**Dotyczy: projektu budowy oświetlenia ścieżki rowerowej w ciągu drogi powiatowej 2497P
Buk – Szewce w ramach Projektu pn. „Budowa zintegrowanego węzła
przesiadkowego w Buku”.**

W odpowiedzi na pismo z dnia 09.05.2019 r. o znaku ET-BUKS-2/04/2019, Enea Operator Sp. z o.o. Oddział Dystrybucji Poznań uzgadnia przesłany projekt dwóch słupów oświetleniowych w ciągu drogi powiatowej 2497P w Szewce, gmina Buk w pobliżu istniejącej linii jednotorowej WN 110 kV, zgodnie z rys. E-1 z dnia 03.2019 r.

Linia WN 110 kV
relacji: BUK - Opalenica

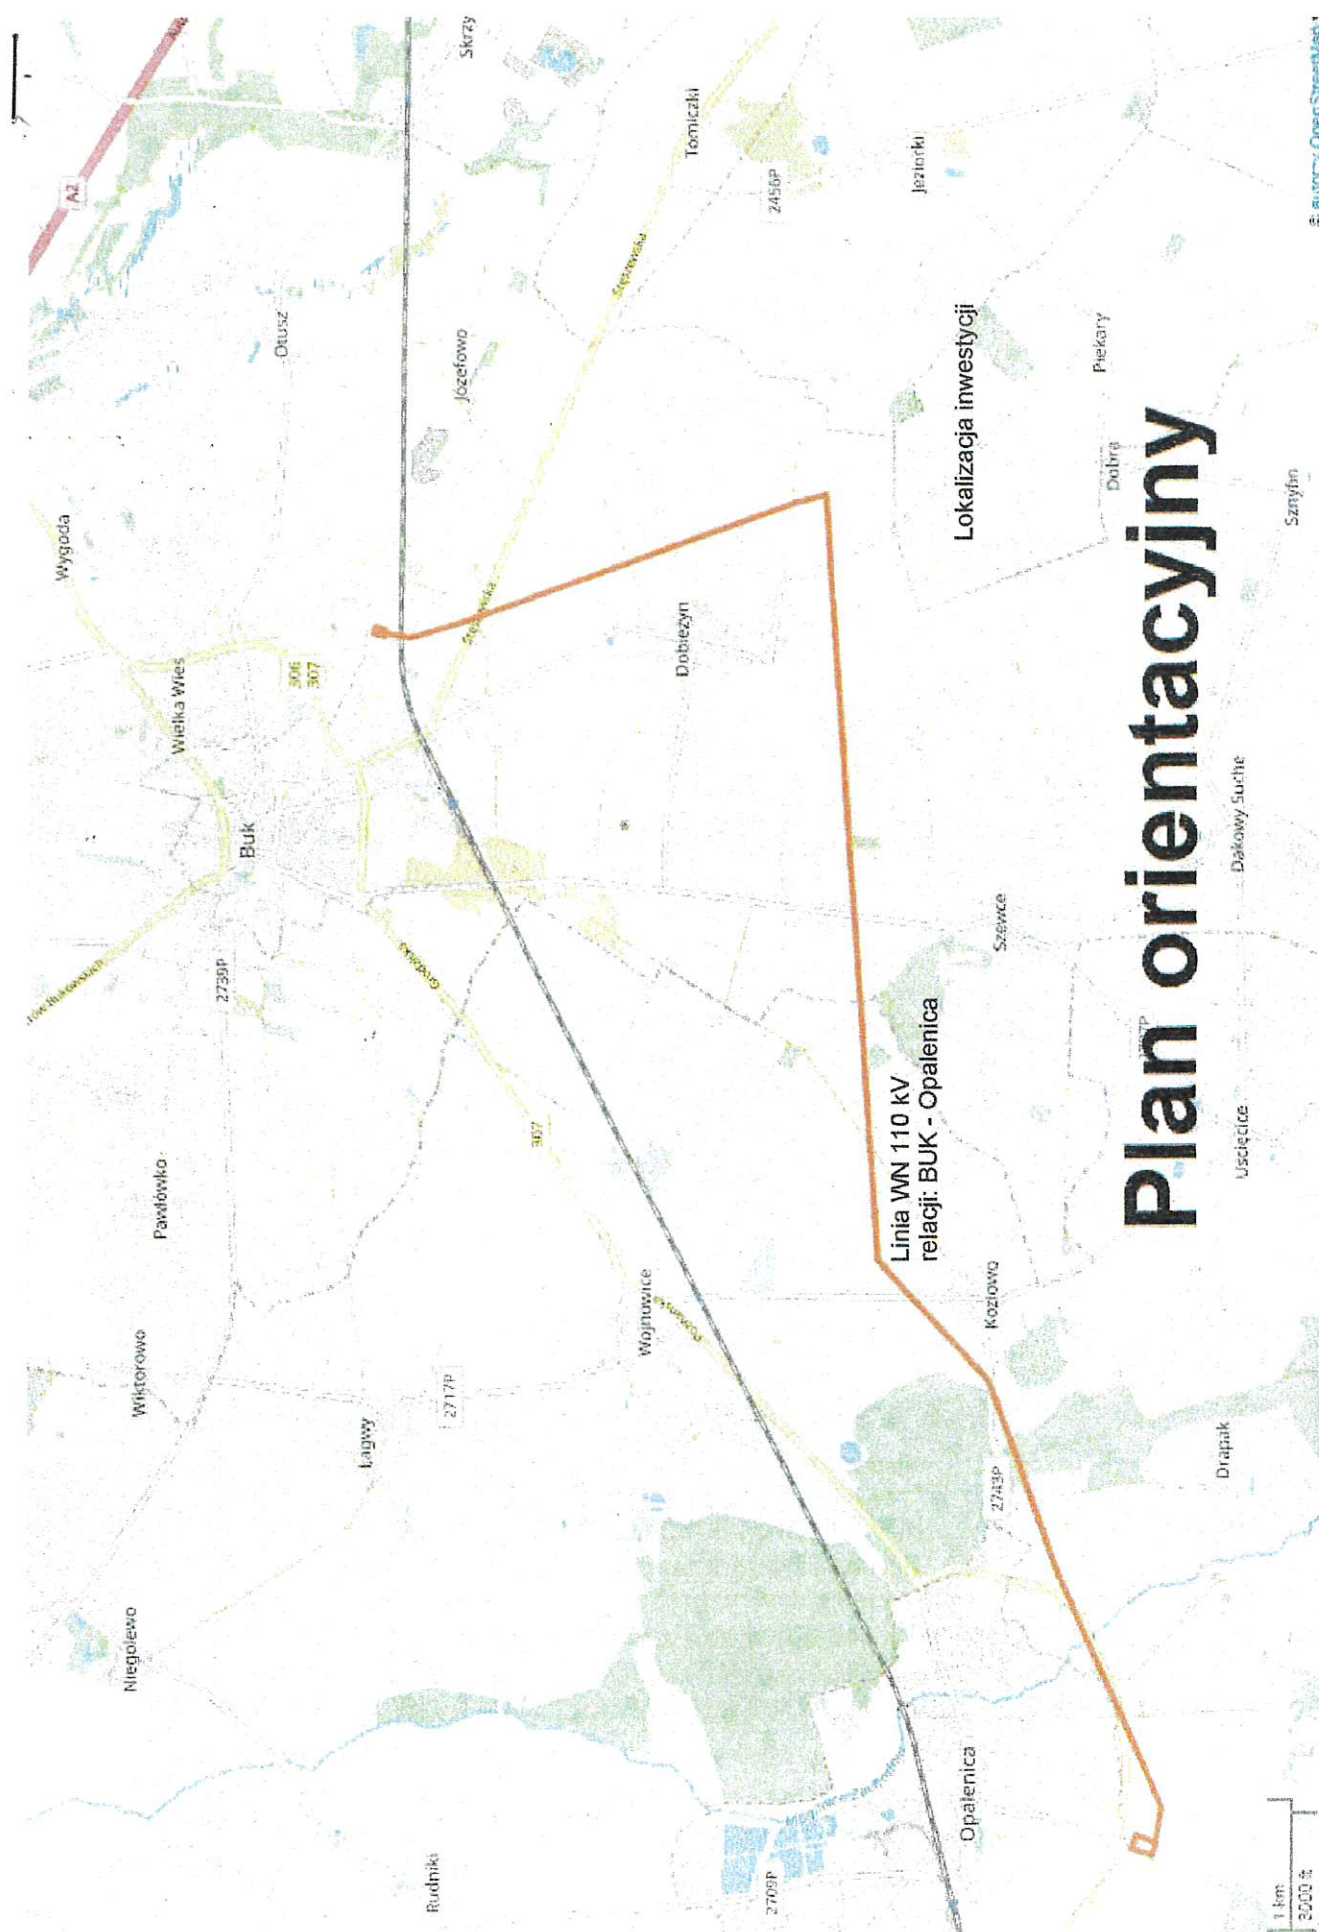
Przepisy BHP odnoszące się do działania podnośników, dźwigów itp.: zgodnie z Rozporządzeniem Ministra Infrastruktury z dnia 6 lutego 2003r. (Dz.U.03.47.401) w sprawie bezpieczeństwa i higieny pracy podczas wykonywania robót budowlanych – § 55, nie jest dopuszczalne sytuowanie stanowisk pracy, składowisk wyrobów i materiałów lub maszyn i urządzeń budowlanych bezpośrednio pod napowietrznymi liniami elektroenergetycznymi lub w odległości liczonej w poziomie od skrajnych przewodów mniejszej niż 15,0 m – dla linii WN 110 kV. W czasie wykonywania robót budowlanych z zastosowaniem żurawi lub innych urządzeń załadunkowo-wyładowczych zachować należy odległość, o której mowa powyżej, mierzoną od najdalej wysuniętego punktu urządzenia wraz z ładunkiem. Jeżeli zachodzi potrzeba wykonania w pobliżu linii napowietrznych (w odległości mniejszej od wyżej podanej) robót budowlanych przy użyciu maszyn lub innych urządzeń technicznych, należy uzgodnić bezpieczne warunki pracy z użytkownikiem linii. Praca powinna odbywać się pod odpłatnym nadzorem Enea Operator sp. z o.o. lub podmiotu wskazanego przez Enea Operator sp. z o.o. Nie wyklucza się konieczności wyłączenia linii na koszt Inwestora. Potrzeby wyłączeń linii 110 kV należy zgłaszać pisemnie do Enea Operator sp. z o.o. – Oddział Dystrybucji Poznań:

- z dwumiesięcznym wyprzedzeniem – dla wyłączeń do pięciu dni;
- do 10 sierpnia roku poprzedzającego rok, w którym wyłączenie ma dojść do skutku – wyłączenia dłuższe niż 5 dni.
